Dodatek č. 2 ke Smlouvě o dílo
ze dne 7.3.2024

Shora uvedené smluvní strany se dohodly na uzavření dodatku č. 2 (dále jen „dodatek“) ke Smlouvě o dílo ze dne 7.3.2024, která byla uzavřena se zhotovitelem jako vybraným dodavatelem veřejné zakázky nazvané „**Dostavba budovy OKB a nástavba provozně technického objektu v Oblastní nemocnici Trutnov**“ (dále též „veřejná zakázka“).

ZMĚNOVÝ LIST				001	
Omítky					
Stavba:		Dostavba budovy OKB a nástavba provozně technického objektu v Oblastní nemocnici Trutnov			
Objekt:		Dostavba budovy OKB v Oblastní nemocnici Trutnov			
Předkládá:		Společnost BAK - GEOSAN - OKB Trutnov		Datum: 13.01.2025	
Odesláno / předáno:		Přílohy / počet listů			
poštou		1) Položkový rozpočet změny		1	list
e-mailem	X			0	výkresy
osobně	X			0	listů
1 Technický popis změny:

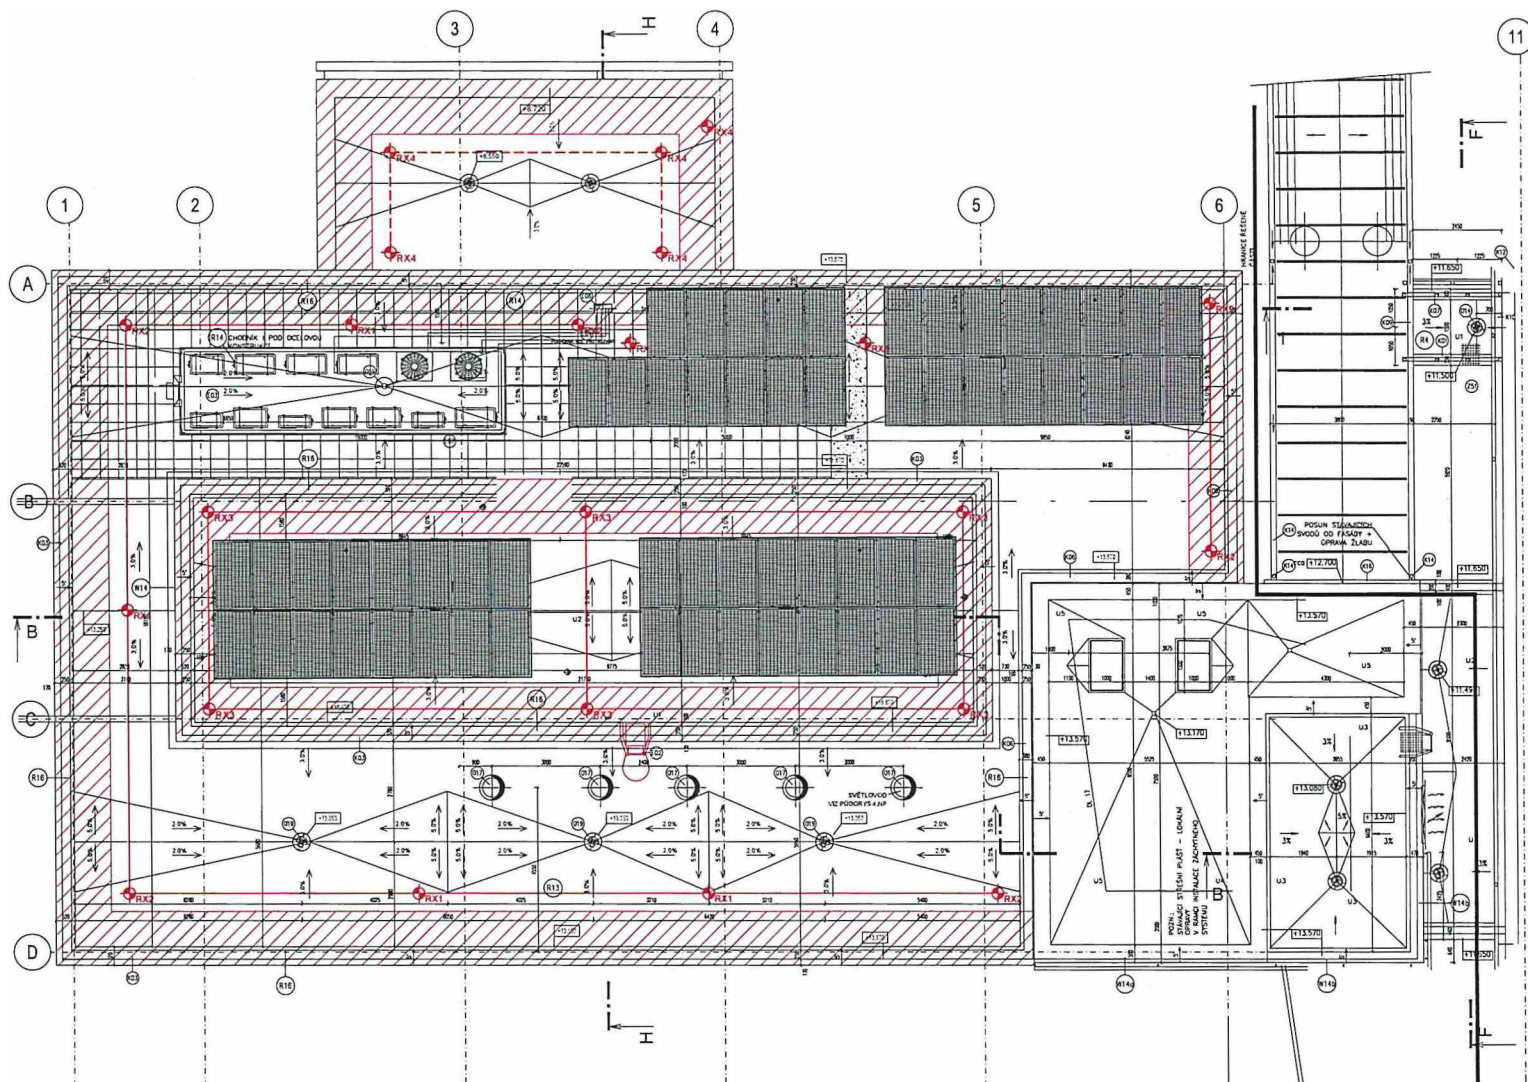
ZMĚNOVÝ LIST				002	
Změna skladby střechy související s FVE					
Stavba:	Dostavba budovy OKB a nástavba provozně technického objektu v Oblastní nemocnici Trutnov				
Objekt:	Dostavba budovy OKB v Oblastní nemocnici Trutnov				
Předkládá:	Společnost BAK - GEOSAN - OKB Trutnov			Datum:	31.08.2024
Odesláno / předáno:	Přílohy / počet listů				
poštou		1) Položkový rozpočet změny	5	listů	
e-mailem	X	2) Návrh rozmístění kotvení	1	výkres	
osobně	X	3) Fotodokumentace	0	listů	
1 Technický popis změny:

1.1 Popis původního řešení:					
Hlavní vrstva tepelné izolace střešního pláště z minerální vlny.					
1.2 Popis nového řešení:					
Hlavní vrstva tepelné izolace střešního pláště z EPS, rozmístění zachytňného systému uzpůsobeno umístění plánované FVE.					
2 Zdůvodnění změny:					
Rozhodnutí objednatele o přípravě pro montáž panelů FVE na střeše objektu.					
3 Vliv na dopracování projektové dokumentace:		ANO (uvést jaký dokument)	X	NE	
projektová dokumentace, která je předmětem tohoto ZL					
4 Dopad do smluvních termínů:		ANO (uvést návrh prodloužení lhůty smluvního termínu)	X	NE	
po předložení předmětné projektové dokumentace					
5 Číslo odstavce ve smyslu § 222 zákona č. 134/2016 Sb. - Zákona o zadávání veřejných zakázek				odst.	4
6 Náklady:	Cena méněprací (odpočet):	-	-1 652 674,93 Kč	bez DPH	
	Cena víceprací (přípočet):	+	1 145 052,90 Kč	bez DPH	
	Výsledná cena změny:		-507 622,03 Kč	bez DPH
